ZZP.2380.67.2020

**WYJAŚNIENIE I ZMIANA TREŚCI SIWZ**

Dotyczy: postępowania o udzielenie zamówienia publicznego, prowadzonego w trybie przetargu nieograniczonego pn. **Budowa nowej dyspozytorni wjazdowej, modernizacja układu drogowo-parkingowego oraz przebudowa wjazdu na teren Oddziału Prewencji Policji w Poznaniu położonego przy ul. Taborowej 22**

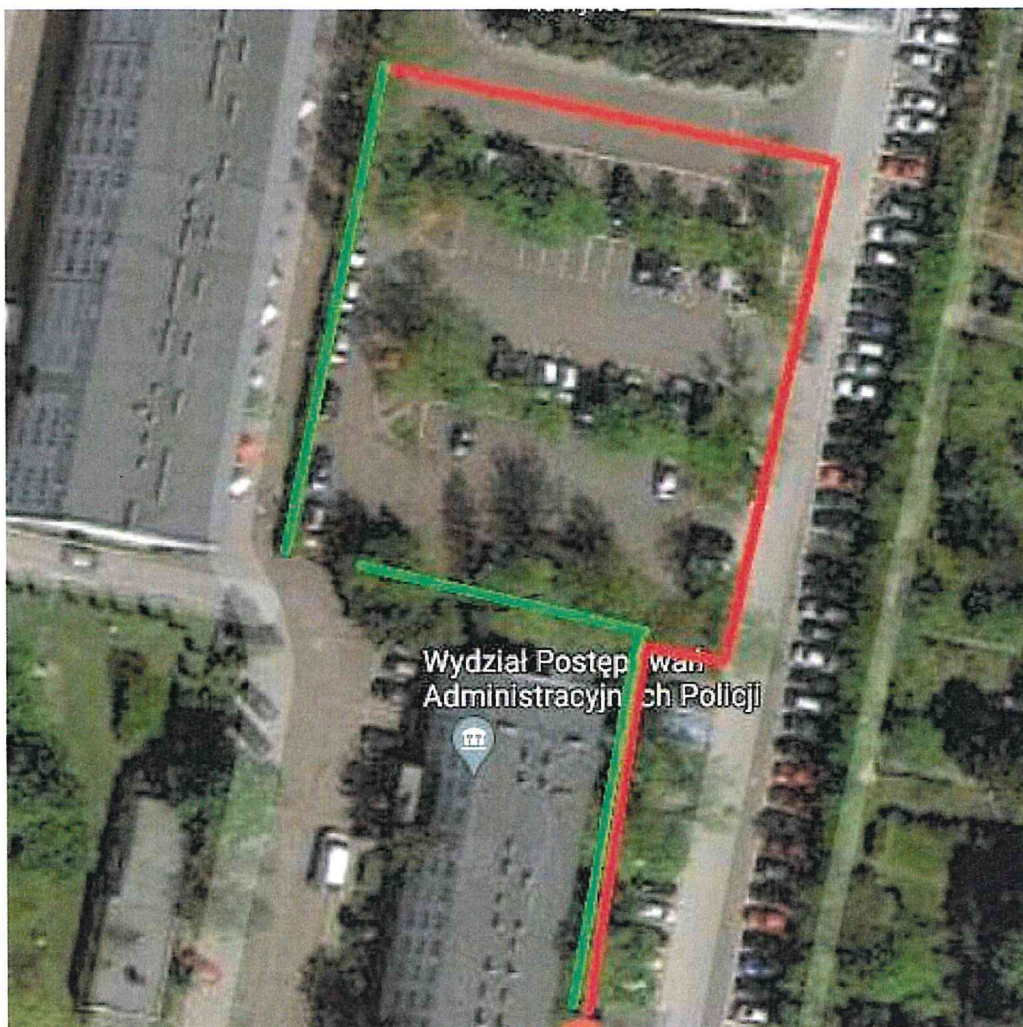
Po przeprowadzonej wizji lokalnej, prosimy o potwierdzenie, że naprawy istniejącego ogrodzenia należy przeprowadzić tylko na odcinku wzdłuż budynku nr B2/1 (oznaczenie z rysunku wydzielenia stref A, B, C).

Istniejące ogrodzenie je przewidziane do całkowitej rozbiórki włącznie z fundamentami. Ogrodzenie przewidziane do rozbiórki zaznaczono kolorem zielonym na poniższym rysunku. Nowe ogrodzenie zaznaczono na rysunku kolorem czerwonym.

Zdjęcia obrazujące fragmenty ogrodzenia do rozbiórki:
